Министерство здравоохранения
Российской Федерации
**ФЕДЕРАЛЬНАЯ СЛУЖБА ПО НАДЗОРУ
В СФЕРЕ ЗДРАВООХРАНЕНИЯ
(РОСЗДРАВНАДЗОР)**

О безопасности
медицинских изделий

Код
корректирующей
о
действия: AX068/20/S

Тема: Дополнение, касающееся очистки зубчатого ремня в системах AXIOM Artis, Artis zee, Artis Q и Artis Q.zen

Примеры ремней

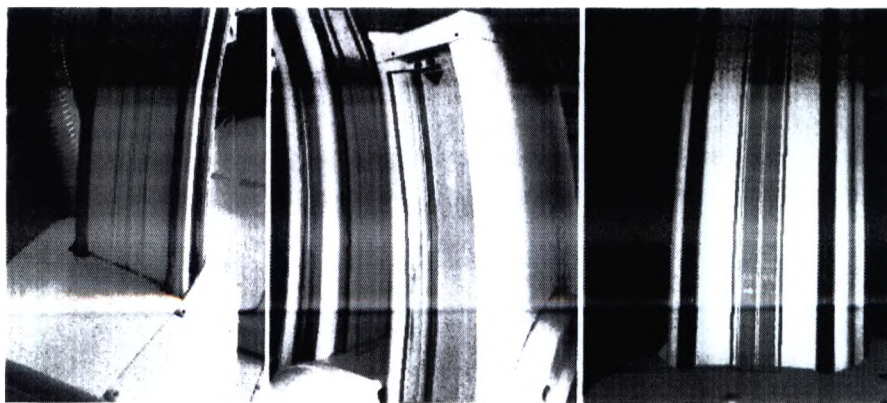
Из-за очистки ненадлежащим образом в некоторых системах Artis наблюдается непредвиденное разрушение видимых ремней, необходимых для перемещения частей системы (например, С-образной дуги). Проблема возникает в отдельных случаях и не является систематической.

Очистка компонентов оборудования с видимым ремнем

Будьте особенно внимательными при очистке компонентов оборудования (частей штатива), оснащенных видимым ремнем.

При очистке обращайтесь внимание на следующую информацию:

- *Не используйте* чистящие средства, содержащие *альдегиды*.
- *Не используйте* *аэрозольные баллончики*.
- По возможности выполняйте *сухую* очистку.
- По возможности используйте *небольшое количество* чистящего средства или только воду.
- ◆ *Вытрите насухо*.
